Gamma IMPULSE	Modello MELODIA R290 – TANGO R290 – ARTICO S R290 – ARTICO L R290	N° I.T. 22_2023
Matricola 34429022	Oggetto NUOVA SCHEDA CPU

Gamma IMPULSE	Modello MELODIA R290 – TANGO R290 – ARTICO S R290 – ARTICO L R290	N° I.T. 22_2023
Matricola 34429022	Oggetto NUOVA SCHEDA CPU

Nuova scheda CPU

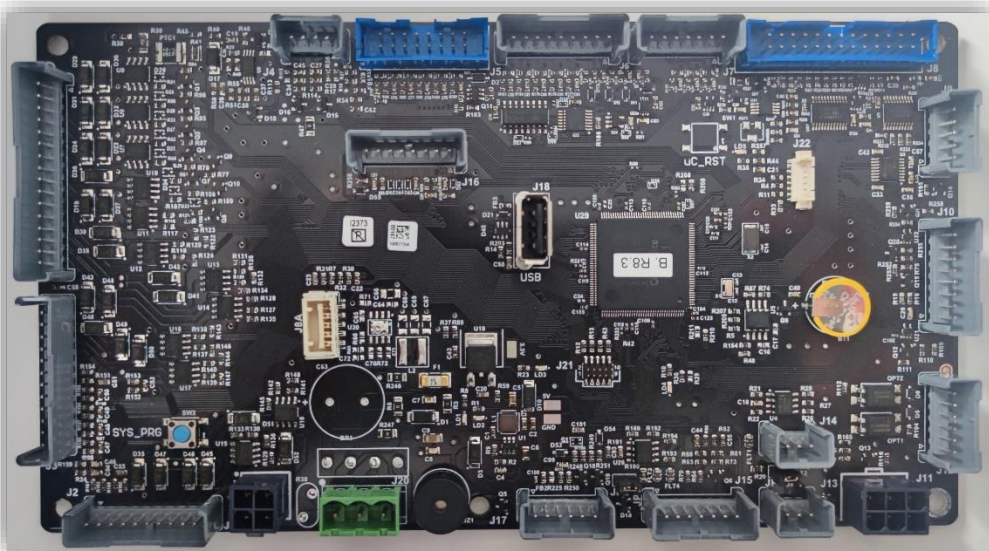
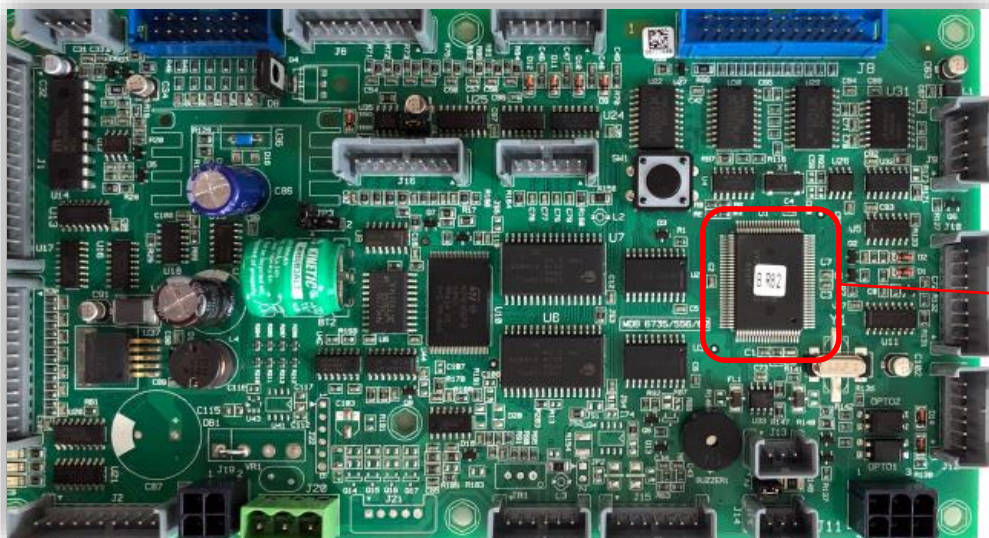
A fronte di criticità di approvvigionamento del microprocessore presente sull'attuale scheda CPU

Viene introdotta una **nuova** scheda con nuovo processore.

Codice a ricambio:
266124

Codice a ricambio:
261697

Per le macchine precedenti al S/N sopra indicato, se fosse necessario sostituire la scheda CPU si dovrà utilizzare la **nuova** scheda CPU, codice ricambio **266124**, tenendo conto che questa **nuova** scheda CPU può funzionare solo con le seguenti versioni SW della macchina, o successive:

- ✓ MELODIA R290 → **5.1.2 STD**
- ✓ TANGO R290 → **5.1.3 STD** o **5.1.3 NEU**
- ✓ ARTICO S R290 → **5.0.1 STD**
- ✓ ARTICO L R290 → **5.0.1 STD**

Se si volesse aggiornare solamente il SW della macchina, senza sostituire la scheda CPU, (mantenendo in macchina la versione di CPU **pre - modifica**) si dovrà per prima cosa controllare la versione di BOOT presente sulla scheda CPU in macchina, che dovrà essere **rev. 8.2** o successive; nel caso questa condizione non fosse rispettata si dovrà prima procedere all'aggiornamento dello stesso con le consuete modalità.
